「麻雀 噂の新海♥八景」の事象のお知らせ

2007. 11. 27

「麻雀 噂の新海♥八景」ROM交換について

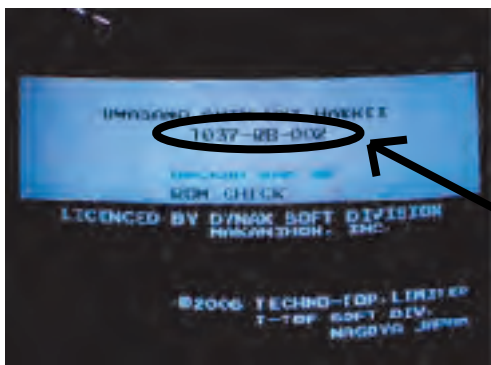
定期点検タイマーの更新が出来なくなる。
時計が2008年になってから24ヶ月の更新をしても、点検画面が出てしまう。

タイマーの残り期間の計算ルーチンにバグが発見されました。

送付しましたROMへの交換をお願い致します

ROM交換後、定期点検警告画面が表示されますので、テストモードの「TIMER SET」にてタイマーの再設定をお願いします。

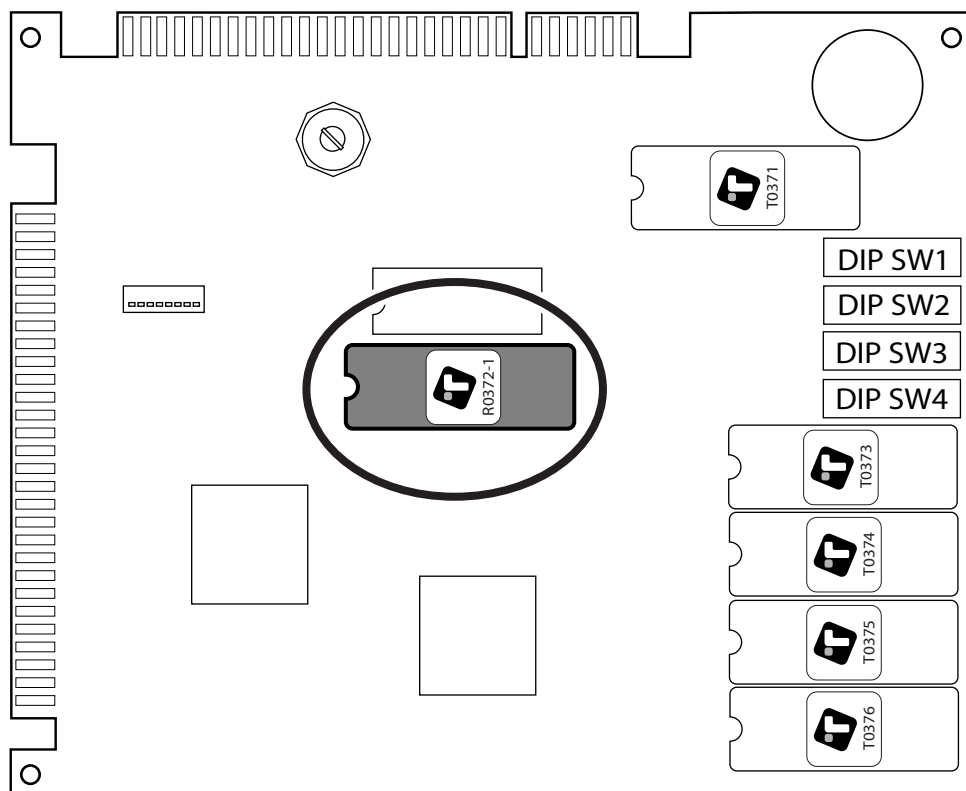
「麻雀 噂の新海♥八景」仕様変更のため、ROMの交換をお願いします。

※注意 ROMの番号が既に「R0372-2」になっている基板は交換する必要はありません。

●基板上の下図の位置のROMを、同梱のROM【R0372-2】と交換して下さい。

※交換後メモリークリアーをしてください。

※ROMの逆差し、足折れ等にくれぐれもご注意下さい。
